(仮称) 秋田港洋上風力発電事業
環境影響評価準備書
補足説明資料

平成30年8月

秋田洋上風力発電株式会社

風力部会 補足説明資料 目次

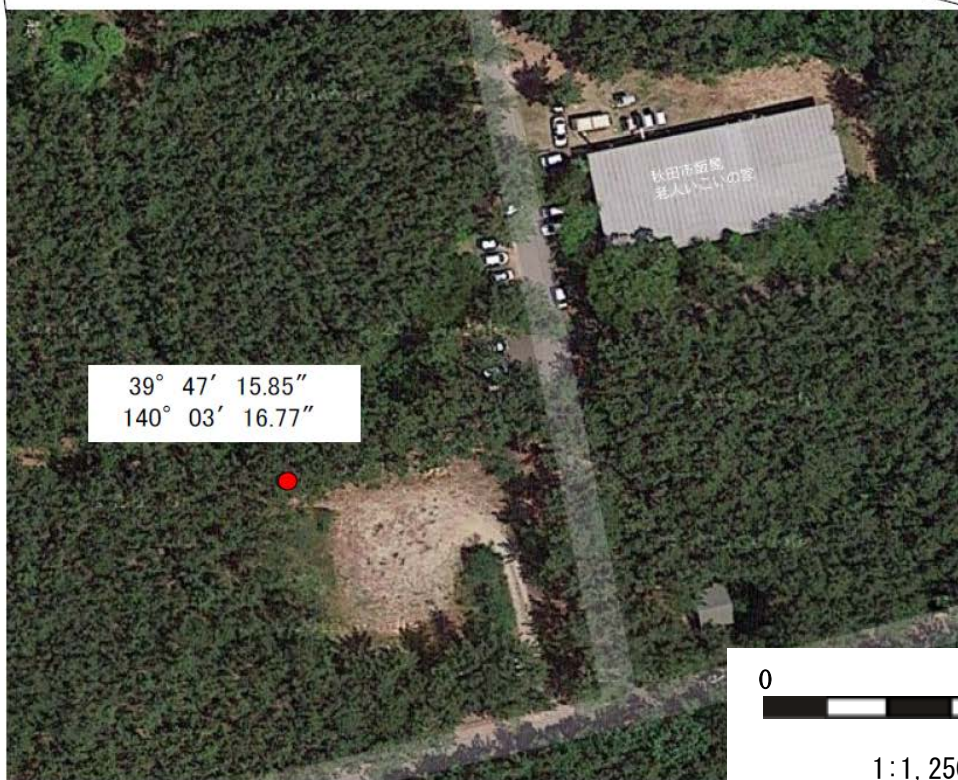
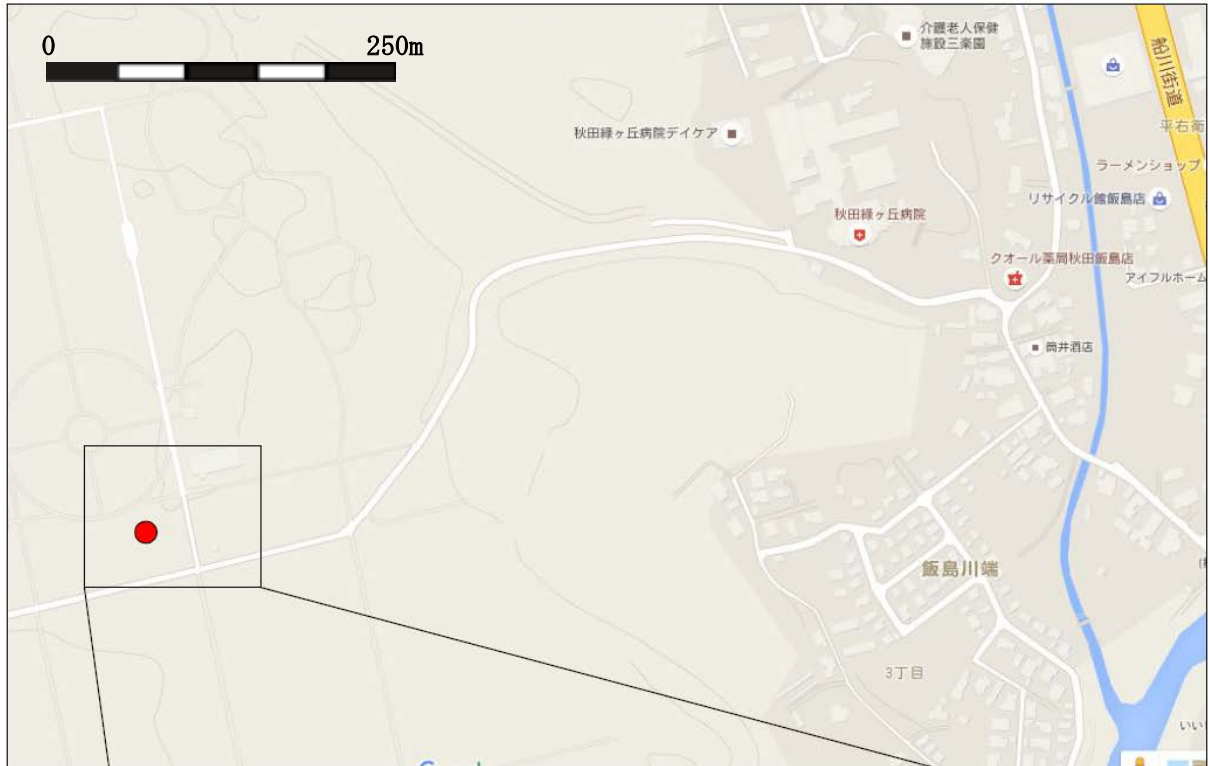
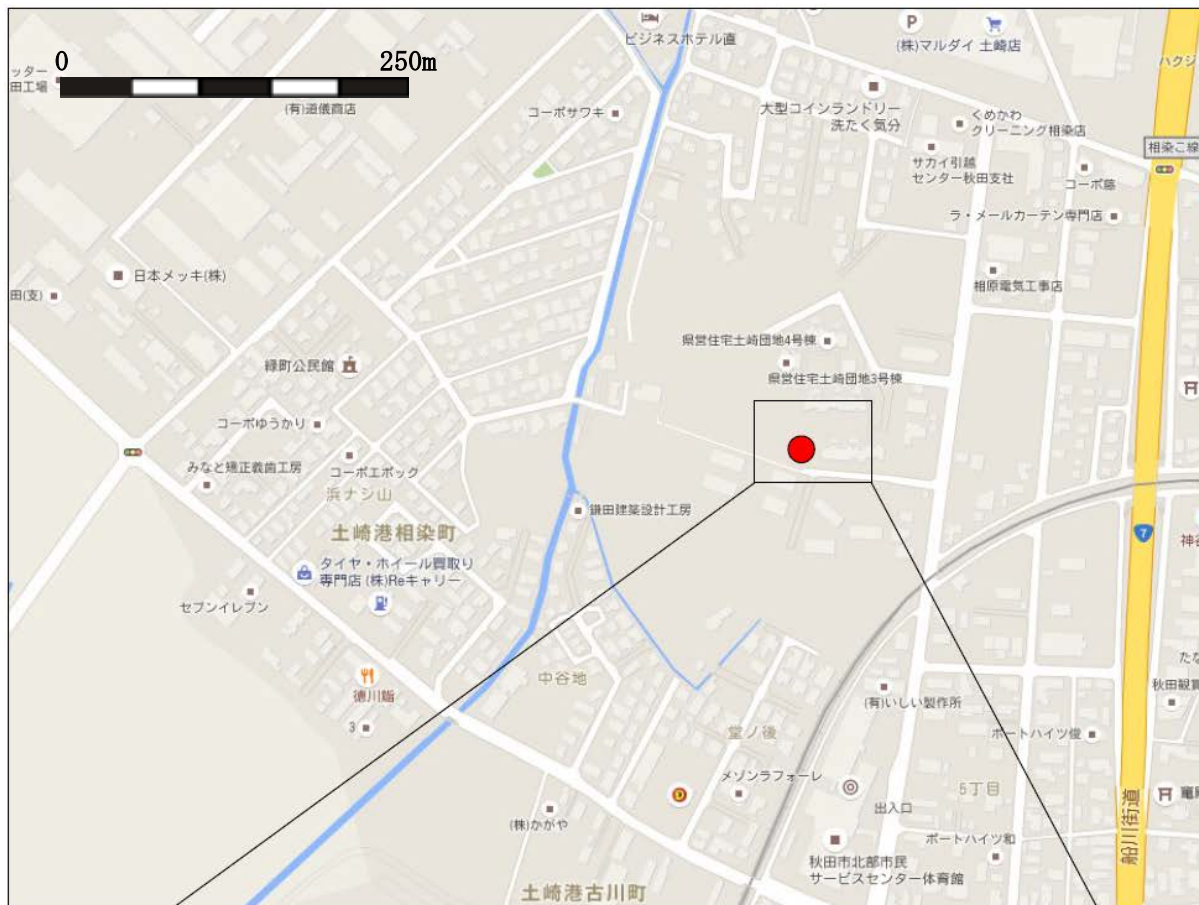
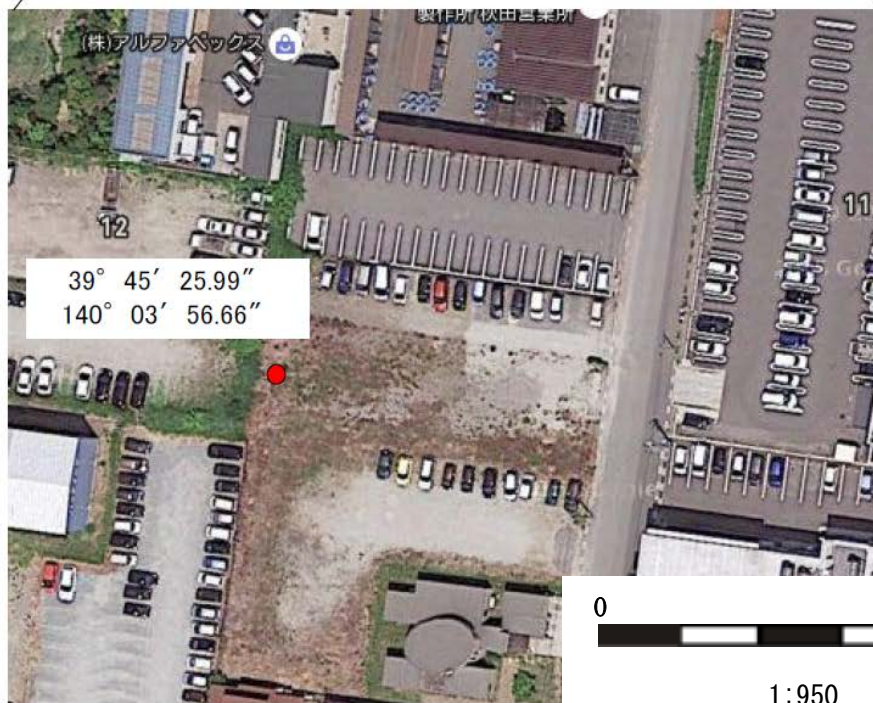
大気環境（大気質、騒音及び超低周波音、振動）の調査位置について、民家・道路・測定場所の関係がわかる大縮尺の図（500分の1～2500分の1程度）と測定環境の状況が分かる現地写真を見せてください。

騒音及び超低周波音に関する調査地点毎の位置および測定風景を以下に示します。

ATB-1 の断面図

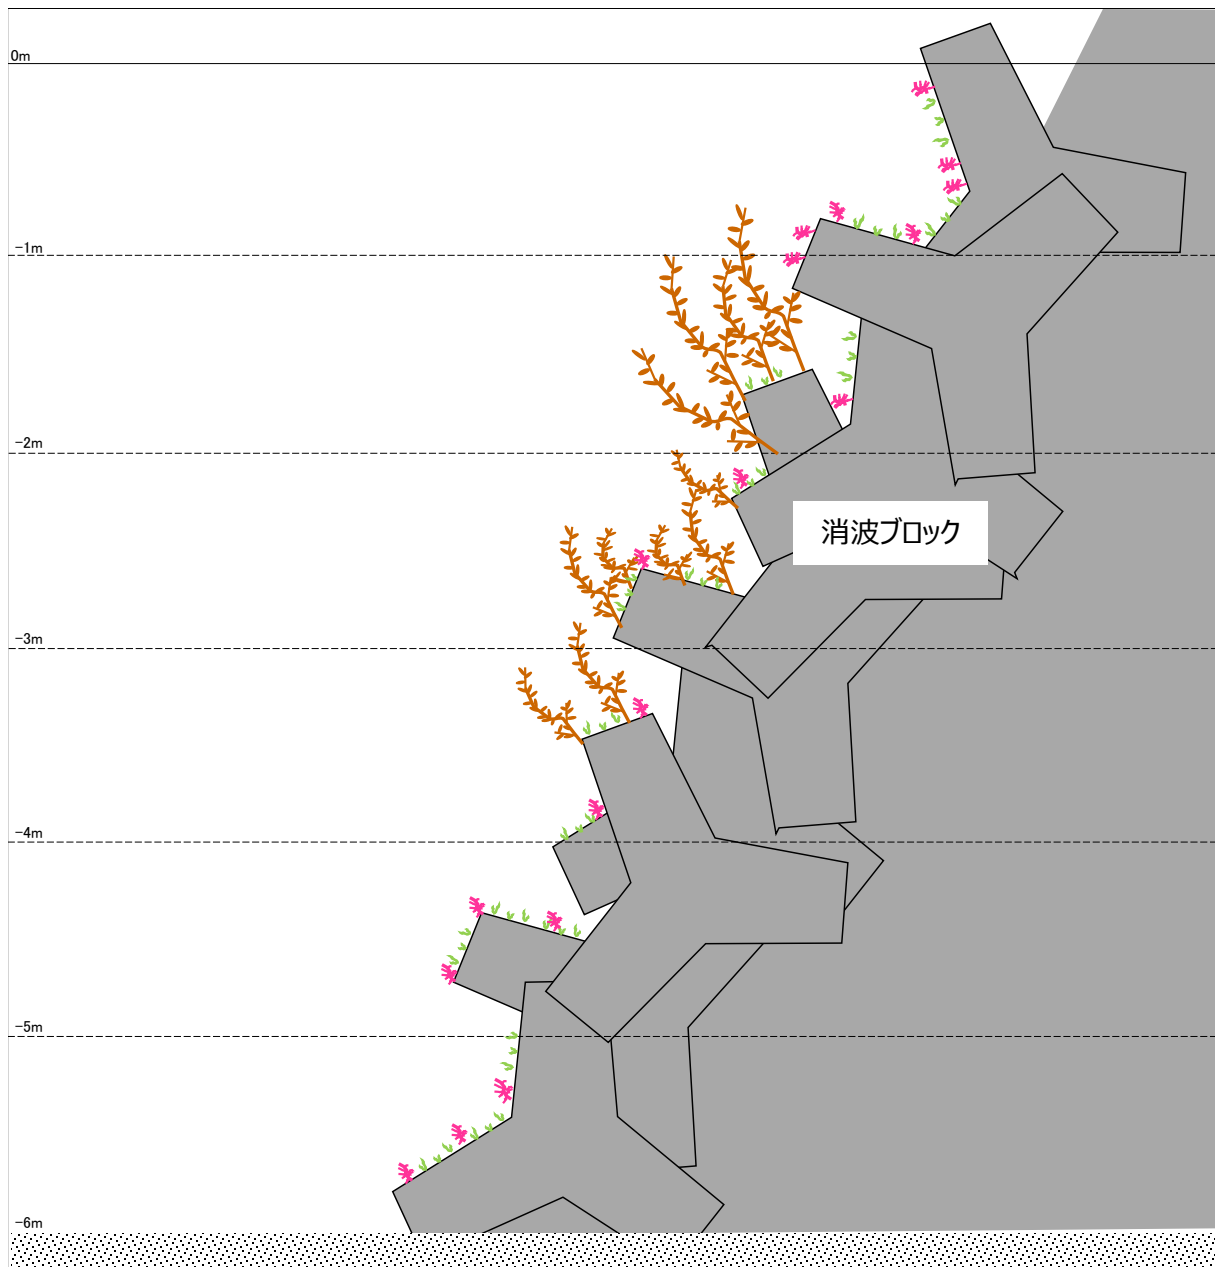
植生調査票、組成表を示してください。代表的な（自然度の高い）植生については、植生断面図（高さの目盛り付き）を示してください。

直接的影響が考えられる海底面の定点ライン調査地点（準備書 p. 598、第 10. 1. 5. 1-1 図）については、4 測線とも、海藻草類およびその生育の場となる藻場は確認されませんでした。直接的影響はなく、秋田県の水産有用種であるハタハタが産卵場利用するガラモ場（ホンダワラ類が繁茂する藻場）の確認を行った防波堤調査地点（準備書 p. 598、第 10. 1. 5. 1-1 図）については、調査地点毎の調査票およびガラモ場が確認された地点の断面図を以下に示します。
